AVIS DU CONSEIL SCIENTIFIQUE REGIONAL DU PATRIMOINE NATUREL DE CORSE

Référence ONAGRE : Demande : 2022-01191-041-001

Dénomination du projet : Aménagement Voie Verte – Bonifacio – RT40

Bénéficiaire : Collectivité de Corse - Direction des Routes

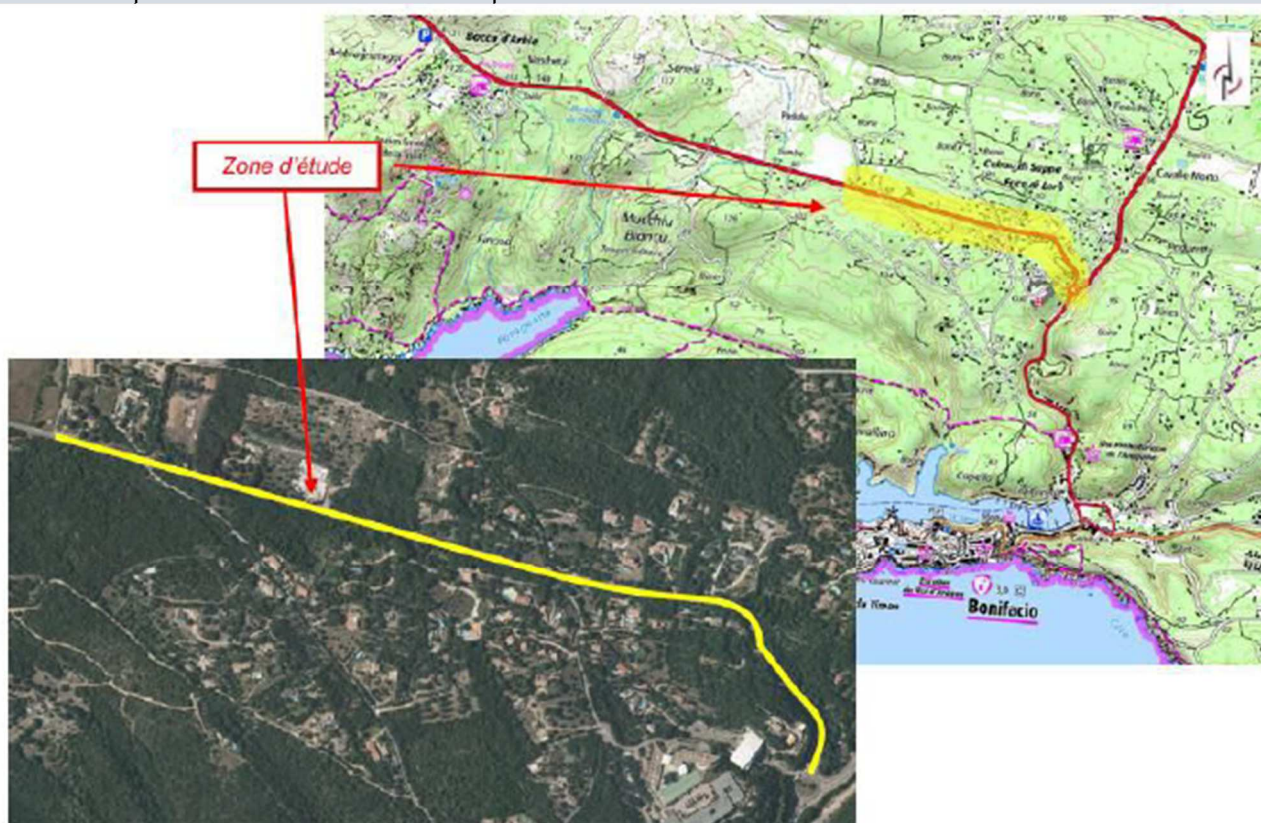
La portion de route concernée est déjà fortement contrainte sur ses bords par la topographie, des murs, fossés, les limites de propriétés et la végétation haute, comme le montre ce montage (Photo Google – juin 2020), ce qui ne permettra pas d'utiliser d'éventuels nouveaux accotements pour retrouver des habitats favorables aux espèces qui y vivent.
